## 玄海原子力発電所の地震動策定に係る経緯について

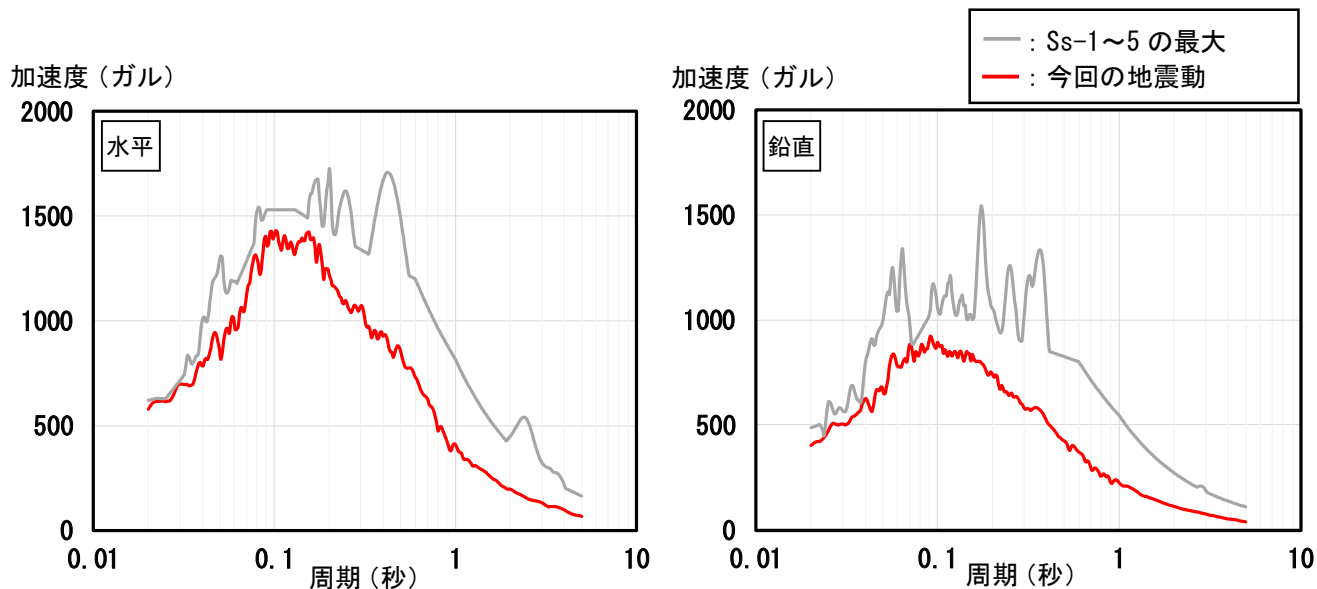
新たな地震動は既存の地震動に包絡されておらず、地震動を追加すべき。

- ・ ひとつひとつの基準地震動と比較。
- ・ 一部の周期では、水平・鉛直ともに今回の地震動を上回る基準地震動は存在しない。
